ADDENDUM # 2

Solicitation Number: 18-1104

Title: Building 49 Labs/Genomics Renovations - CEF (18-1104)

Date: October 23, 2018

A-101

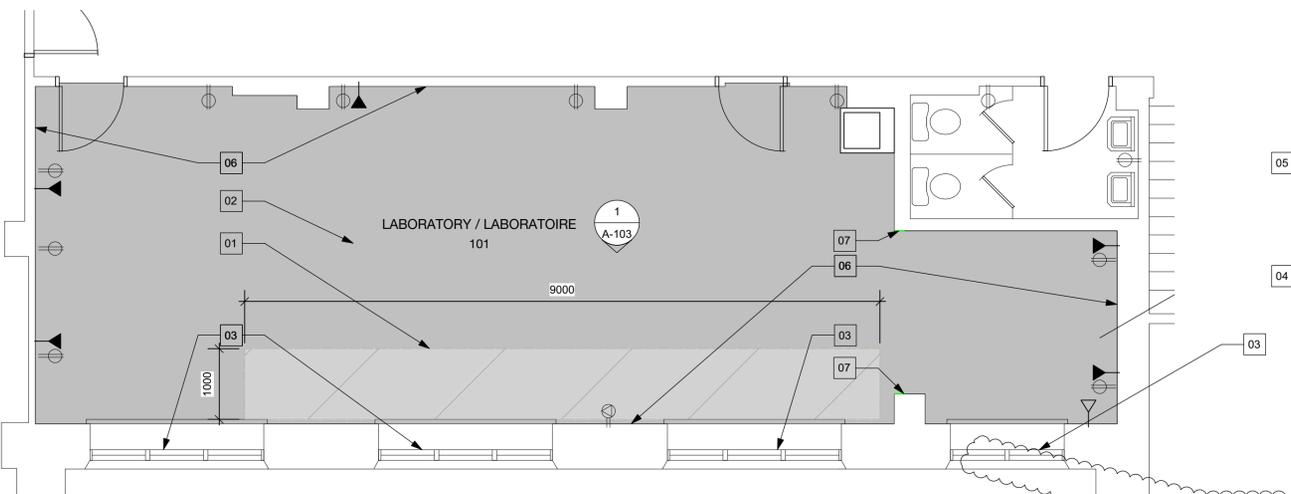
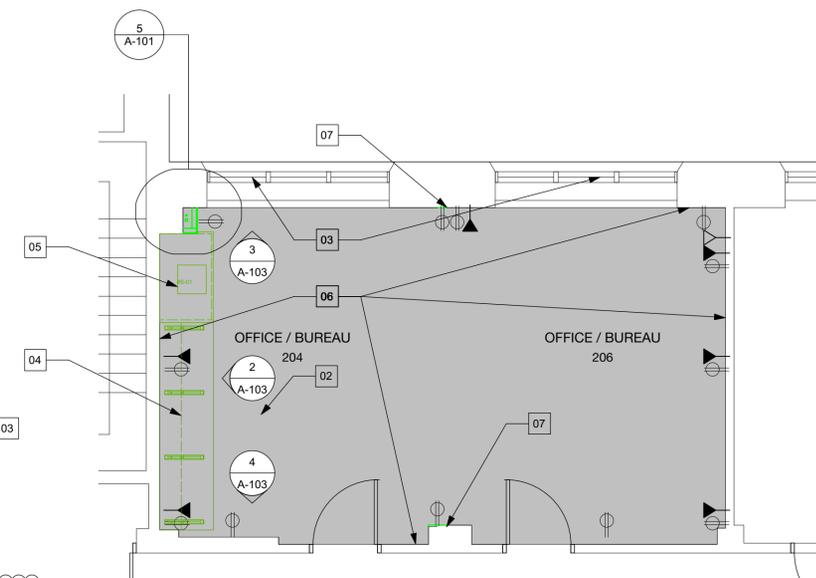
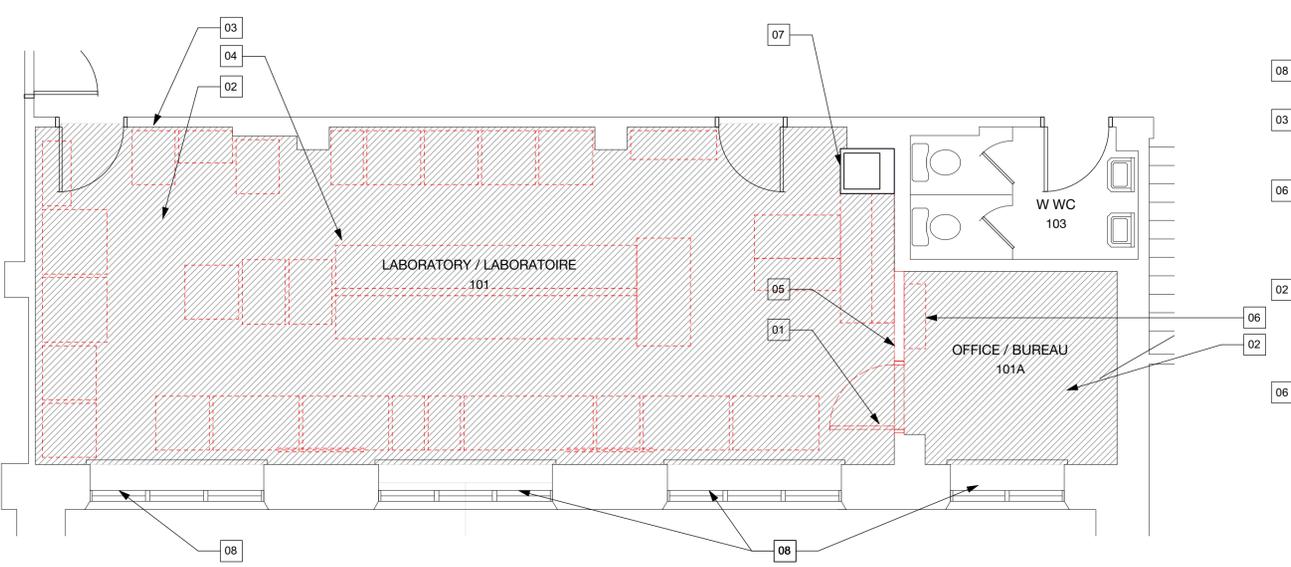
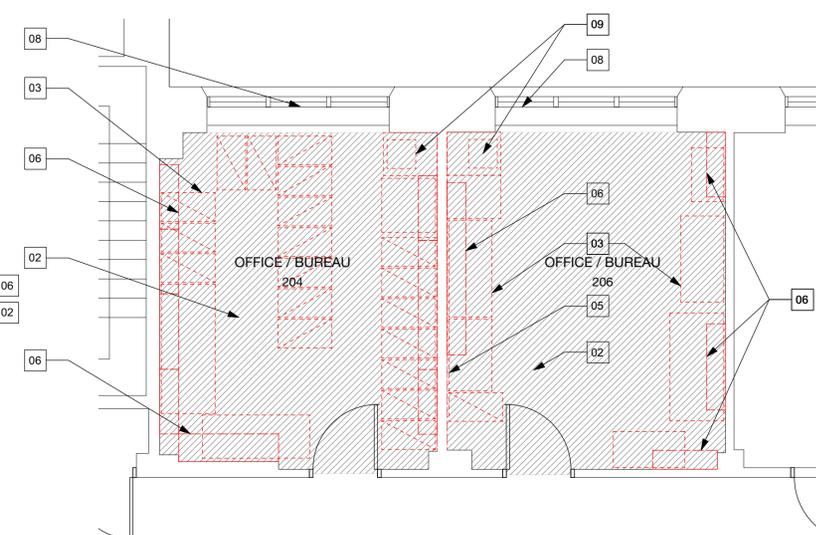
- 1. At Sheet A-101.**
Remove Proposed Floorplan Note #08
- 2. At Sheet A-001.**
Add 3/A-001 and 4/A-001 for clarification of extent of roof work. Existing roof is a two-ply modified bitumen membrane system.
- 3. At Sheet A-004.**
Remove Door & Hardware schedule.
- 4. At Sheet A-103.**
Replace Millwork note #04.
Add Millwork note #08.
- 5. At Sheet A-103.**
Add dimension for shelving.

Q 2. Page A101 new work note 8 mentions a detail on 1A105, however no such page exists, please advise?

Q 7. What's the composition of the walls being removed? Drywall, Concrete, etc? (Note 5 from detail 3/101?)

A 2. See note 1 above.

A 7. The walls to be removed are typically composed of plaster on terra cotta block.

A-001

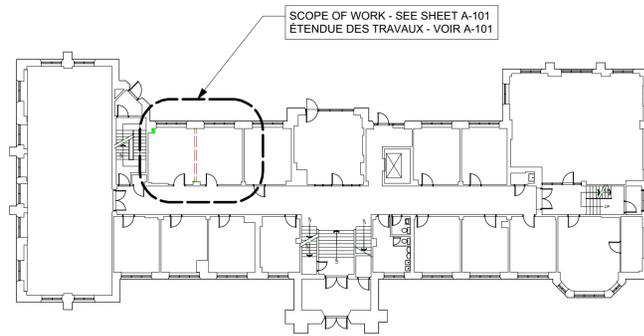
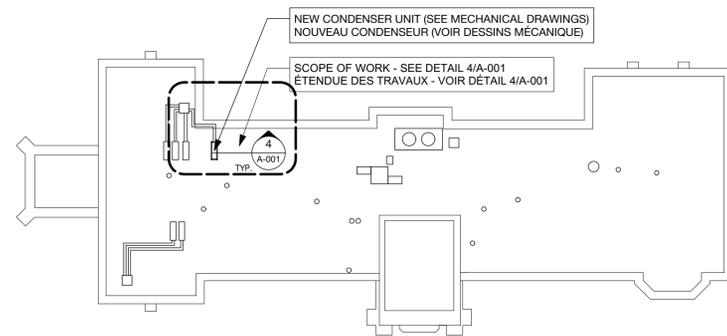
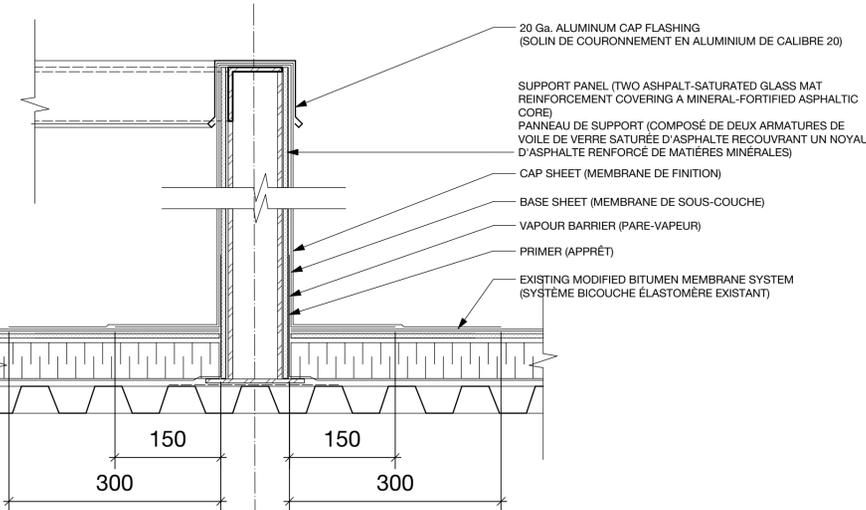
**Q 26. We have some work on the roof. Is there a warranty on it currently?
If we are responsible for any roof patching, can we have a scope of work and roof composition?**

A 26. There is no warranty on the current roof. The existing roof is a 2 ply modified bitumen roof. Please see note #2 above for scope of roof patching.

A-004

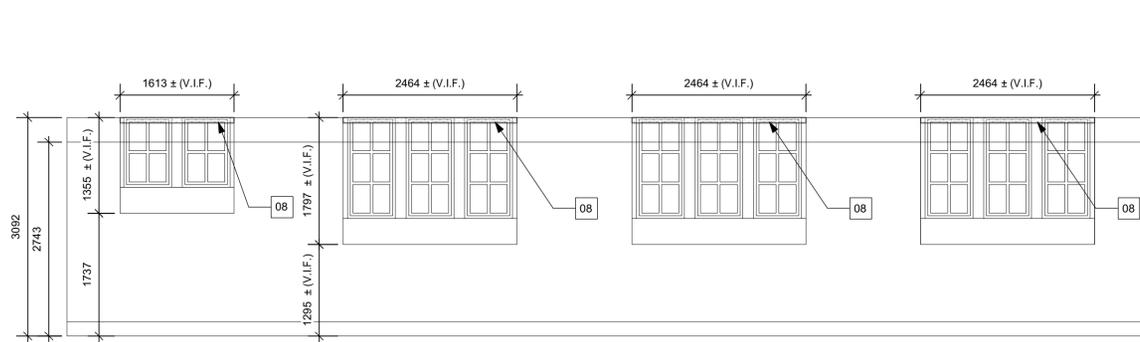
Q 12. Can drawing A-004 be reissued in English. The notes are only in French and some of our subcontractors have requested this?

Q 23. Does the door schedule / hardware schedule on drawing A-004 apply to this project; the door & room numbers to not seem to correspond?

A 12. The specifications on sheet A-004 (Volets Roulants) refers to the specifications for Roller Blinds. The English specifications for Roller Blinds can be found on sheet A-002. The tables and schedules on the right side of page A-004 are in both English and French.

A 23. See note 3 above

A-103

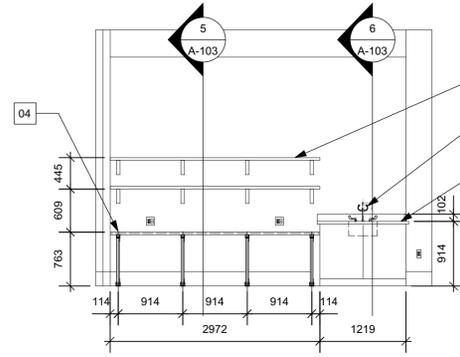
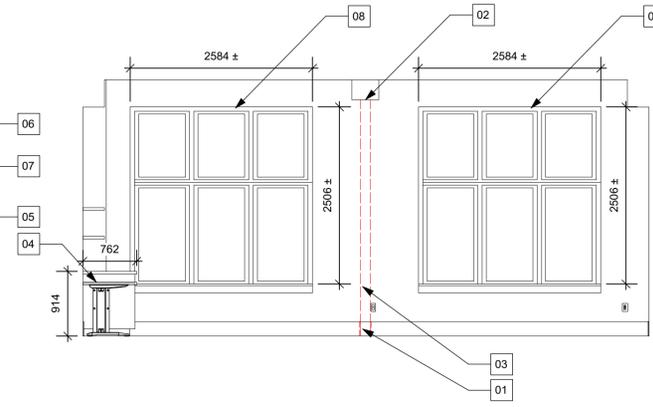
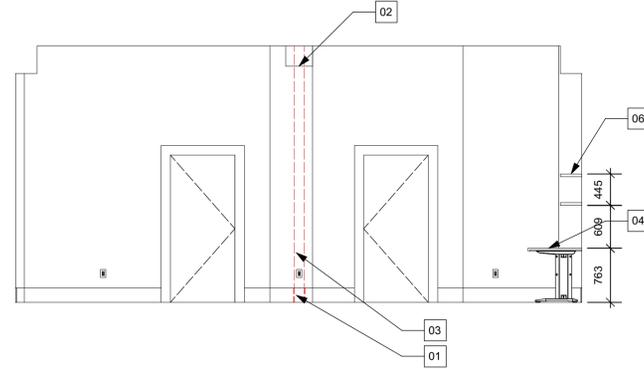
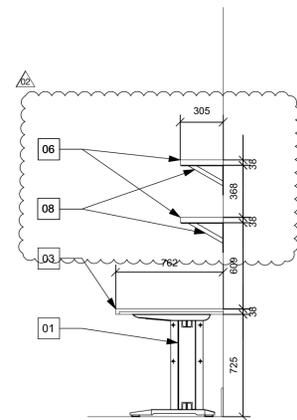
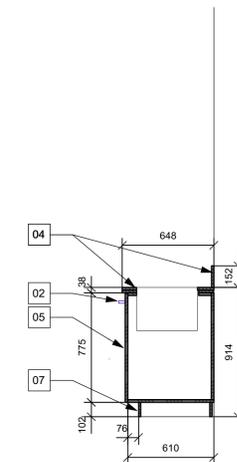
Q 24. Regarding the above noted project, please provide some specifications for the table legs shown on 5 A-103 note 01. Also, please provide mounting detail for the shelves above this desk, as the section shows no info, and elevation shows something but no description. There are a lot of ways these shelves can be done, for a wide range of prices.

Q 25. For the sink countertop, there are 2 details asking for Plam with a backsplash and another one for stainless steel. Please clarify which one we are pricing.

A 24. For the desk legs, Richelieu 646072100106 is an acceptable product (or equal). For the shelving above the desk, heavy-duty metal shelf brackets w/ diagonal brace spaced at 24" o/c. Richelieu 494W12B (or equal) is an acceptable product.

A 25. The countertop at sink cabinet will be stainless steel (C2). The countertop for desk will be plastic laminate (C1), see note #4 on sheet A-103.
